গণপ্রজাতন্ত্রী বাংলাদেশ সরকার
শ্রম ও কর্মসংস্থান মন্ত্রণালয়
কলকারখানা ও প্রতিষ্ঠান পরিদর্শন অধিদপ্তর

ক্যাপ পর্যবেক্ষণের তথ্য

কারখানার নাম	এভান্ট গার্মেন্টস লিঃ
ঠিকানা	Shirirchala, Maona Vobanipur, Gazipur Sadar, Gazipur
কারখানার কোড	GZP048
কালার কোড	
মূল্যায়নের ধরণ: কঠামোগত মূল্যায়ন	পর্যবেক্ষণের তারিখ: ২৬-০২-২০২৩
১. পর্যবেক্ষণ

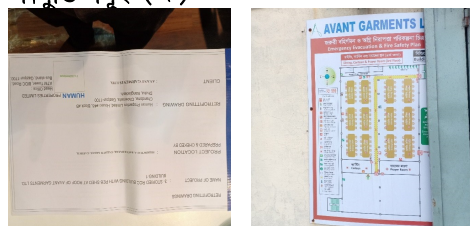
কার্যক্রম	Produce and actively manage a loading plan for all floor plates within the factory giving consideration to floor capacity and column capacity.
সুপারিশের তথ্যসূত্র	
কারখানার কার্যক্রম	
অগ্রাধিকার	
চূড়ান্ত সময়সীমা	—
সংশোধিত সময়সীমা	—
অগ্রগতির অবস্থা	চলমান
মন্তব্য	30/1/2020: Load plan has been submitted for approval but not posted on floors. 16/7/2020: Same as before. 07.10.2020: Load plan was posted on the floor but not approved from DIFE. They submitted the drawings and documents for load plan and awaits approval. 18.08.2021: Load plan was posted on all the floors but they are not approved from DIFE. They will submit the corrected Documents within short time. 07.08.2022: Load plan has been submitted for approval but not posted on floors. No Approved Floor load plan posted on floor. 26.02.2023:DEA report received approval from DIFE. But the factory authorities have not started the retrofit work yet.
